「日本原燃株式会社再処理事業所における再処理の事業の変更許可申請書に関する審

査書（案）に対する意見提出

案件番号 198020202

<該当箇所> 30 頁 下から 8 行目 「（1）震源として考慮する活断層」

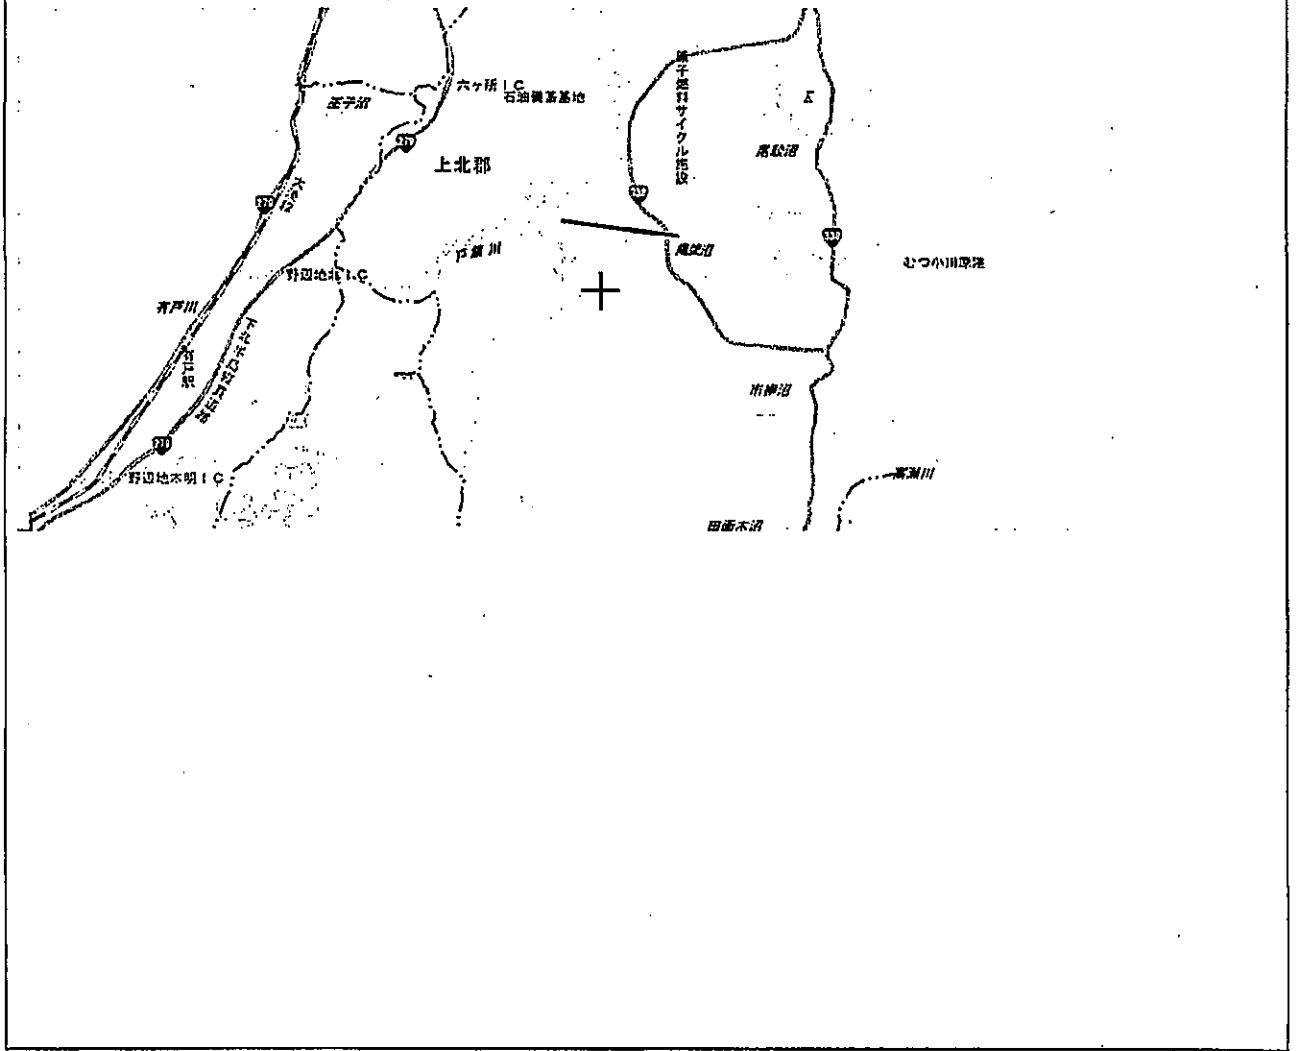
- 1 昭和 50 年代末、青森県むつ小川原開発室とある人との話し合いで鷹架沼の活断層が「東北の活断層」に載らないことになりました。この件は当時の知事、副知事、室長以下担当総括主幹までは知しています。
- 2 青森県議会で開発区域内の活断層の質問に対しては、活断層の「ある、なし」については言明しない答弁となっております。活断層の有無の確定は陸域であれば表土を剥ぎ調べることもできますが、沼の水域部分についての調査は当時としては難しかったと思います。
- 3 その後、日本原燃が起震車を使い村内の調査を実施し結果が公表されましたが、鷹架沼等湖沼部分は白紙であったと思います。日本原燃の調査で鷹架沼を含む湖沼に考慮すべき活断層があったか確認していただければ幸いです。
